FICHA DE ANÁLISIS DE PREFACTIBILIDAD DE OBRA PÚBLICA

Presupuestos Participativos
2024

2.1 Tipo de Requerimiento:	Espacio Público	X	Vialidad	Infraestructura
2.2 Nombre del requerimiento:	INTERVENCIÓN Y ADECUACIÓN DE CALZADA CALLE MATILDE GODDY.			2.3 ID Via: LOCAL
Desde:	CALLE ATAHUALPA			
Hasta:	CALLEJON "M"

Fotografía 3

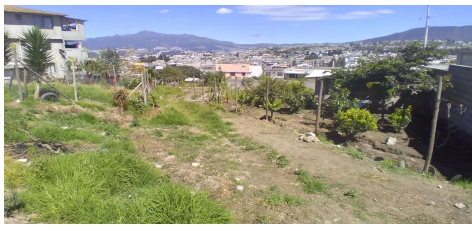
Observaciones: Pasaje S/N tiene presencia de afectación, ya que se encuentra linderos provisionales.

Observaciones: No se presencia alcantarillado en toda la prolongación de la calle Matilde Godoy.

Observaciones: No se presencia acometidas de agua potable en toda la prolongación de la calle Matilde Godoy.

NO ES FACTIBLE LA IMPLEMENTACIÓN DE ADOQUINADO DEBIDO A LA INEXISTENCIA DE RED DE ALCANTARILLADO, Y A LA PRESENCIA DE AFECTACIONES CON CERRAMIENTOS PROVISIONALES
